Odpověď na dotaz č. 34 k veřejné zakázce na zhotovitele stavby „ÚP ČR – Děčín – rekonstrukce budovy U Plovárny 1190/14“ i.č. 013V032003901

k dotazu firmy CL-EVANS s.r.o., ze dne 19. března 2015

Dotaz č. 34:

Tepelná izolace stropů v 1.NP

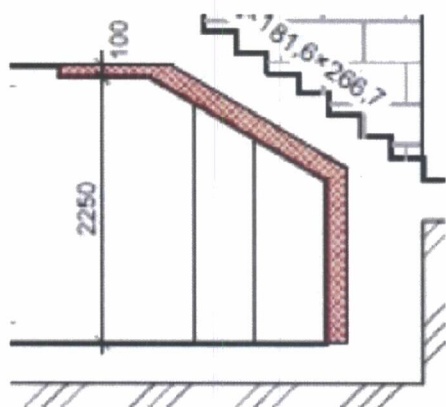
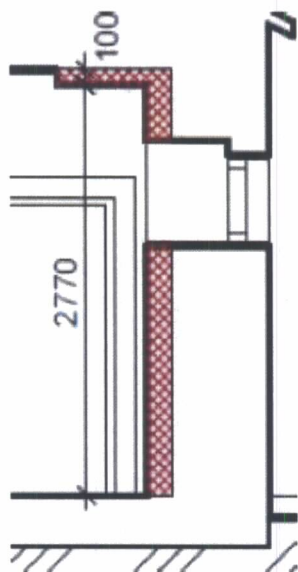
Ve výkresech: řez A-A Nový stav a řez B-B Nový stav je zakresleno zateplení stropu 1.NP s odkazem na tepelnou izolaci Multipor.

Za prvé není zcela jasné, zda je izolace ve stejné tloušťce, tedy 100 mm u vodorovné izolace - na stropě, tak u svislé izolace - na stěnách. Dle výkresu je patrné, že svislá izolace je dvojnásobná, není však nikde okótovaná.

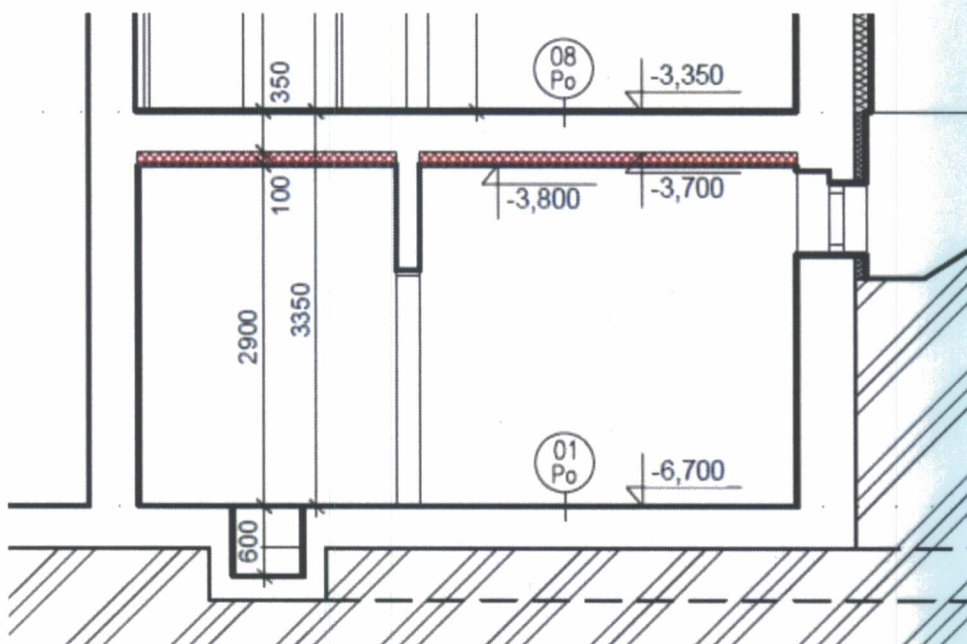
Z druhé nikde v technické zprávě není zmínka o izolaci z Multiporu, jen o zateplení stropu minerálními deskami.

„Strop 1PP bude ze spodní strany zateplen minerálními deskami tl. 100 mm.“ – Souhrnná tech. zpráva

Náš dotaz tedy zní: čím budou zatepleny stropy v 1.NP, v jaké tloušťce a vyskytuje se položka na zateplení stropů 1.NP ve výkazu výměr?

Výše uvedená věta o zateplení minerálními deskami se jedná o zateplení jiné části budovy, než uvádíte dotaz. Tyto minerální desky budou na stropě v 1PP nové části budovy, pod podlahou 1NP nové části budovy. (viz D.1.1.4_Pudorys 1PP_nove konstrukce) obrázek níže

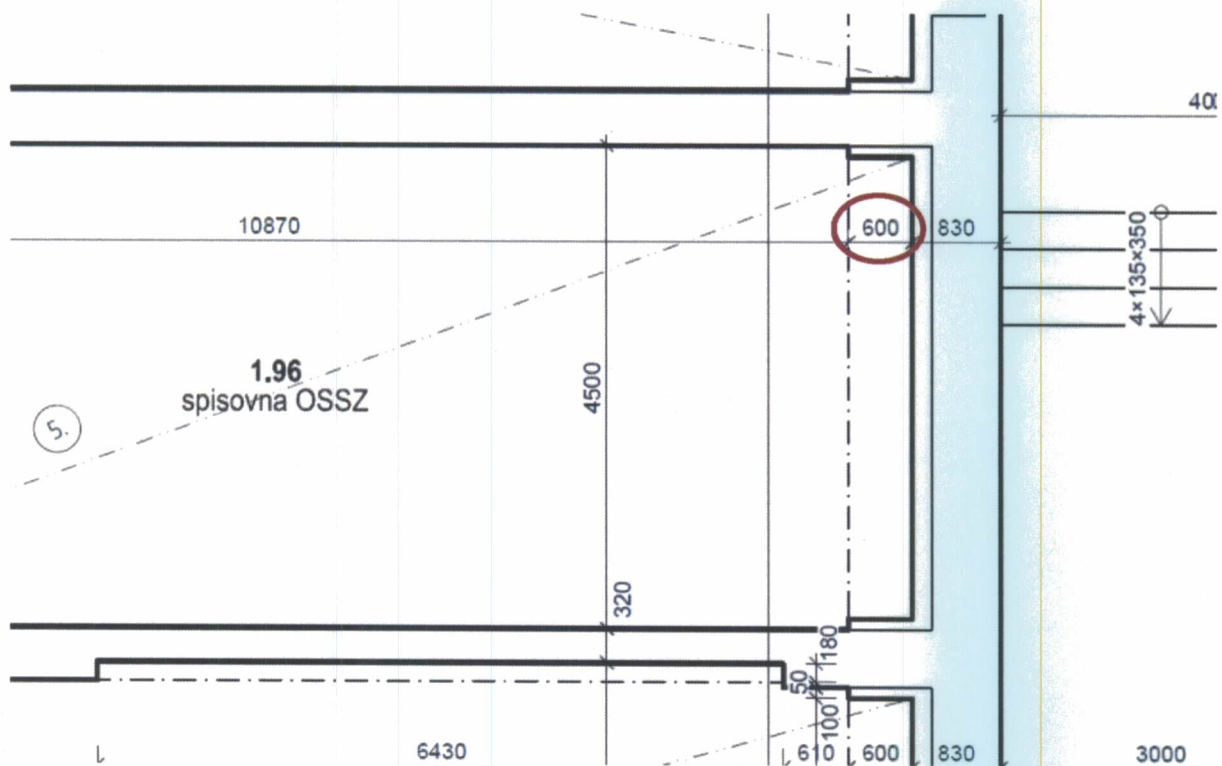
A za třetí – ani nikde ve výkazu výměr se položka izolace z Multiporu nevyskytuje.

Položka č. 42 se týká zateplení z minerální vlny právě stropu v 1NP historické části budovy – do šíře 600 mm nad podhledem. **Obrázek níže (viz. D.1.1.9_Pudorys 1NP_novy stav)**
